HOOFDGROEP	GROEP	NO.
4	43	406

M58 handgeschakelde  
versnellingsbak

### WIJZIGINGEN 1991

#### M58 373 E handgeschakelde transmissie

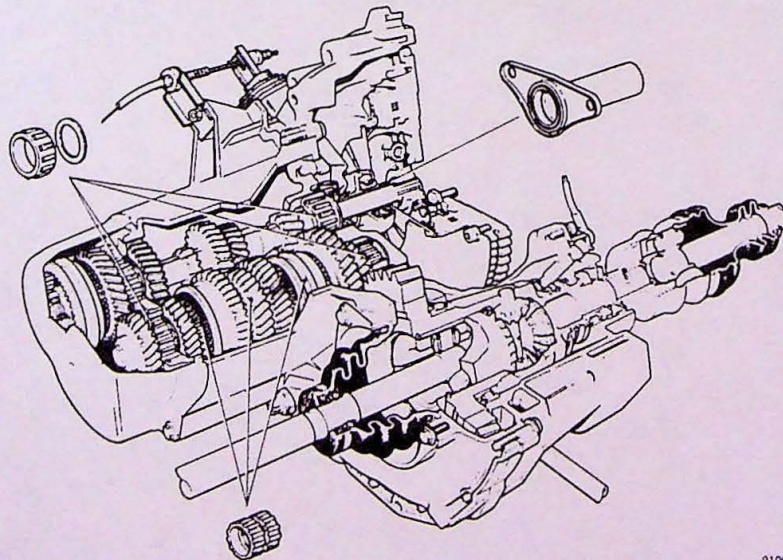
In combinatie met de turbomotoren is een nieuwe "versterkte" handgeschakelde transmissie uitgebracht, die het hogere koppel (190 Nm) kan overbrengen. De primaire - en secundaire as zijn voorzien van conische lagers. De axiale voorspanning van de beide assen kan nu worden afgesteld met behulp van shims.

Om een betere smering en lagere vlaktedruk tussen tandwielen op de primaire en scundaire as te verkrijgen, zijn 3 krimpbusen om de secundaire as aangebracht. Door deze constructie wordt vreten tussen tandwielen en as voorkomen.

Tijdens het erop krimpen van deze bussen is het belangrijk dat de oliekanalen in de bus en van de secundaire as met elkaar corresponderen. Anders verkrijgen de tandwielen op de secundaire as onvoldoende smering.

Andere wijzigingen t.o.v. de M59 transmissie zijn:

- bredere tandwielsets incl. pignon- en kroontandwiel
- vergrote synchronisatieringen van de eerste en tweede versnelling ( $\varnothing 65$ )
- nieuwe geleidebus primaire as die met behulp van 2 bouten te monteren is
- versterkt transmissiehuis
- klein moduul tandwielen (geluidreductie)

Door een verlengde ontkoppelingsvork tesamen met een extra steun op het versnellingsbakhuis te monteren, zijn de ontkoppelkrachten verminderd.
